## Fédération S.E.P.A.N.S.O. LANDES

Cagnotte, le 5 juillet 2017

Objet : Enquête publique préalable à la délivrance d'un permis de construire pour la création d'une centrale de production d'énergie photovoltaïque (du mardi 6 juin au vendredi 7 juillet 2017)

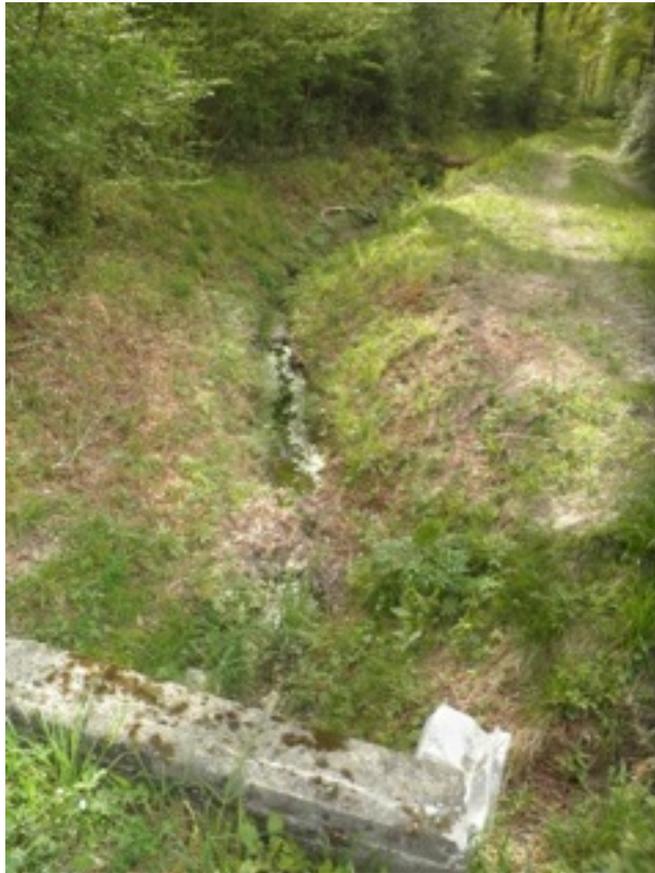
Contrairement aux informations du dossier présenté, des fossés et un ruisseau (photo ci-jointe) bordent le projet avec un léger débit, ce qui incluse un réseau hydraulique existant.
